**Forum mondial de l'harmonisation des Règlements  
concernant les véhicules****184<sup>e</sup> session**

Genève, 22-24 juin 2021

**Accord de 1958 : Examen de projets d'amendements  
à des Règlements ONU existants, soumis par le GRPE****Proposition de nouvelle série 07 d'amendements  
au Règlement ONU n° 49 (Émissions des moteurs  
à allumage par compression et des moteurs  
à allumage commandé (GPL et GNC))****Communication du Groupe de travail de la pollution et de l'énergie\***

Figure 12

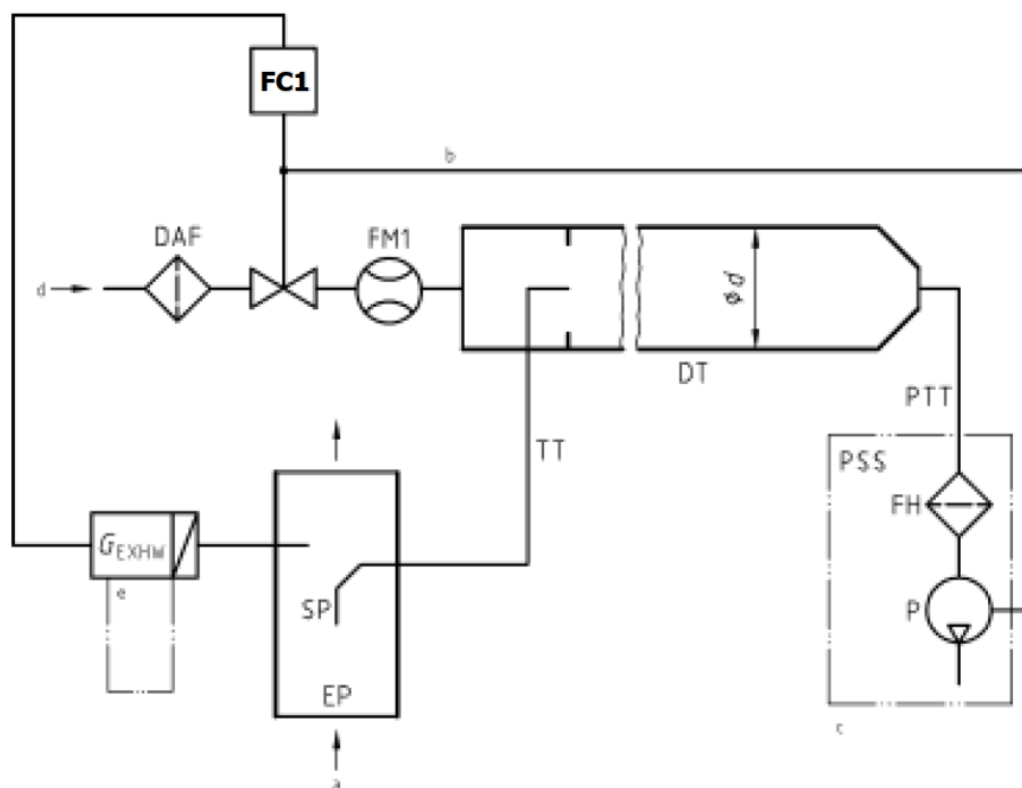
Paragraphe A.2.2.1, lire :

**Schéma du système de dilution du flux partiel (type à prélèvement total)**

a = gaz d'échappement

b = facultatif

c = installation détaillée, voir fig. 16.

Figure 1

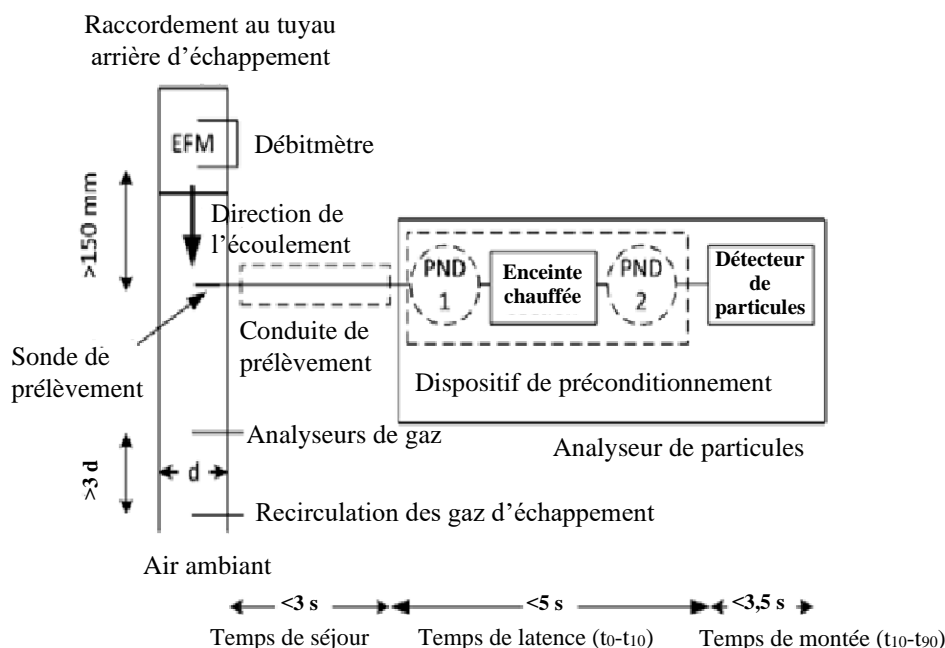
A.2.2.5.1.1 Le compteur de particules doit être composé d'un dispositif de préconditionnement et d'un détecteur de particules (voir fig. 1). Le détecteur de particules peut également préconditionner l'aérosol. La sensibilité de l'analyseur aux chocs, vibrations, vieillissement, variations de température et de pression atmosphérique, interférences électromagnétiques et autres éléments susceptibles d'affecter le fonctionnement du véhicule ou de l'analyseur doit dans la mesure du possible être réduite au minimum et doit être clairement indiquée dans le dossier explicatif fourni par le fabricant de l'instrument. Le compteur de particules doit satisfaire aux dispositions du présent Règlement et aux spécifications du fabricant de l'instrument.

##### Exemple de configuration d'un compteur de particules

Note : Les lignes pointillées représentent les éléments facultatifs ; EFM : débitmètre massique des gaz d'échappement ; d = diamètre intérieur ; PND = dilueur de particules.
